Muistutus katusuunnitelmasta

Juvankatu, n:o 1/22979, katusuunnitelmaehdotus, Kaukajärven kaupunginosassa, TRE:
2368/10.03.02/2025.

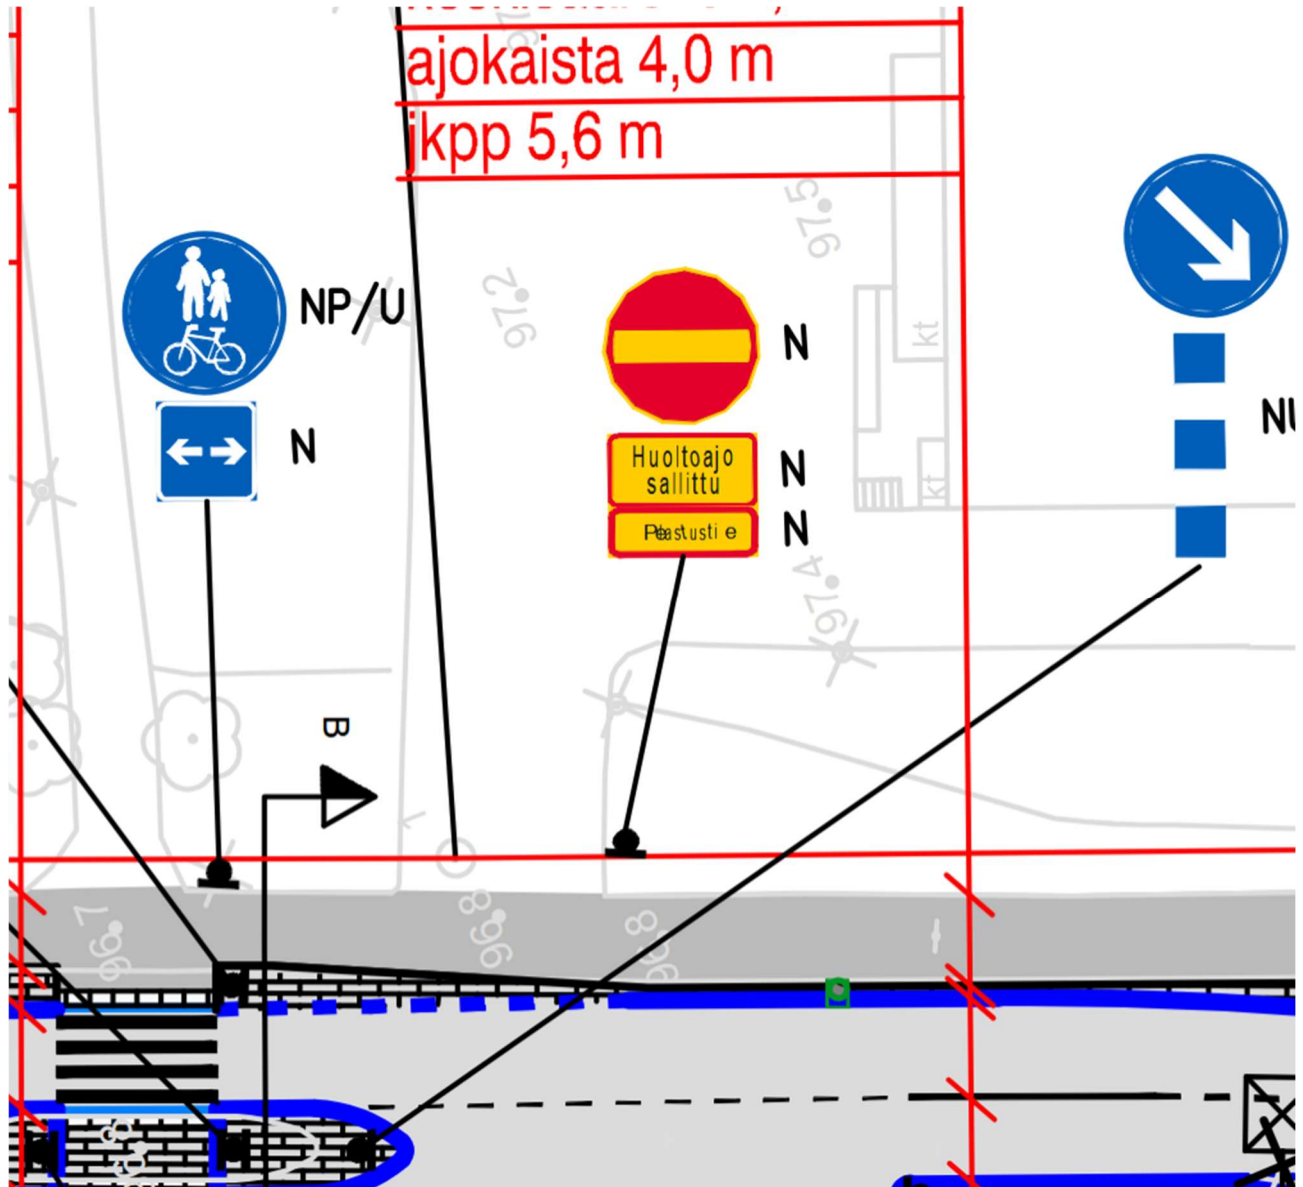
Ei ole tieliikennelain mukainen liikennemerkkiyhdistelmä, varmaan tavoitellaan moottorikäyttöisellä ajoneuvolla ajo kiellettyä? Alueella myös näyttää olevan ehken henkilökunnan parkkis, töihin ajamiseen ei taida riittää huoltoajon salliminen.

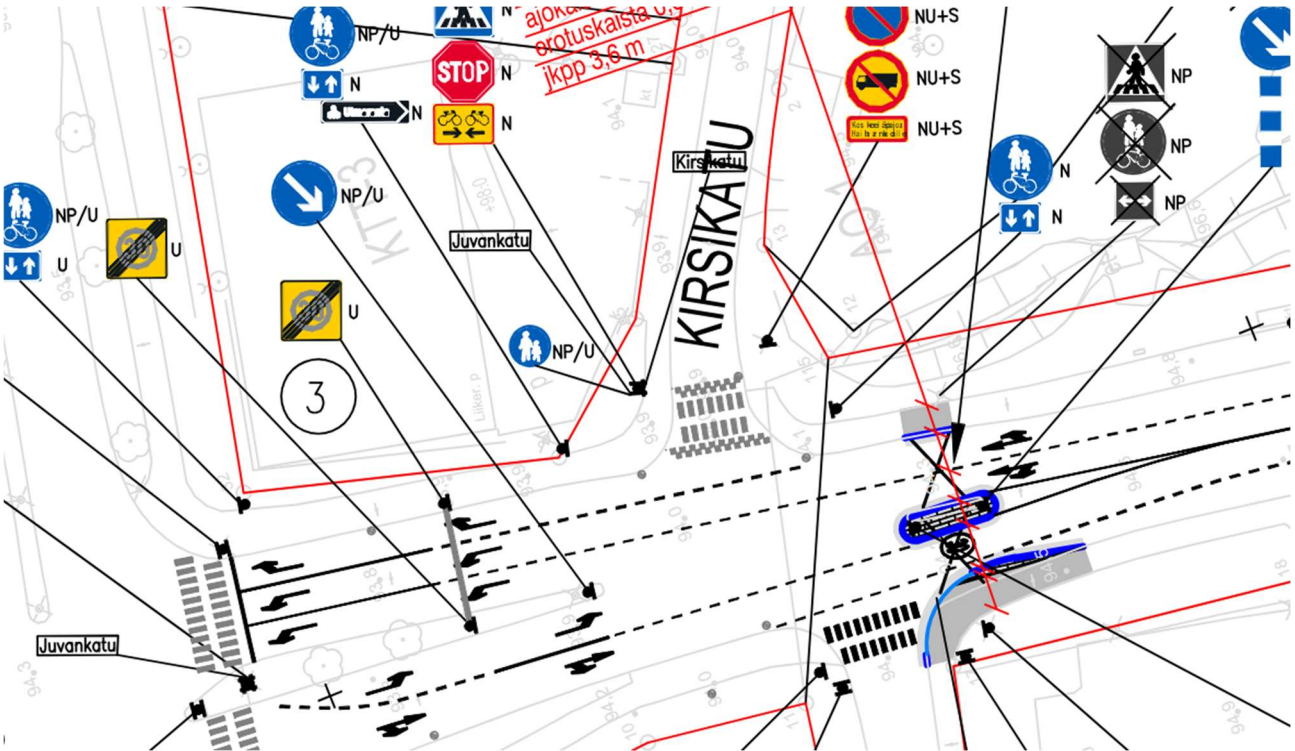
Suunnittelualueelle osuu myös Kirsikadun vaarallinen sivuveto korotetussa risteyksessä, tämä olisi syytä oikaista, eli mahdollistaa suoraan pyöräily.

Myös Keskisenkadun ylityksessä pitäisi pyörätien linjausta suoristaa:
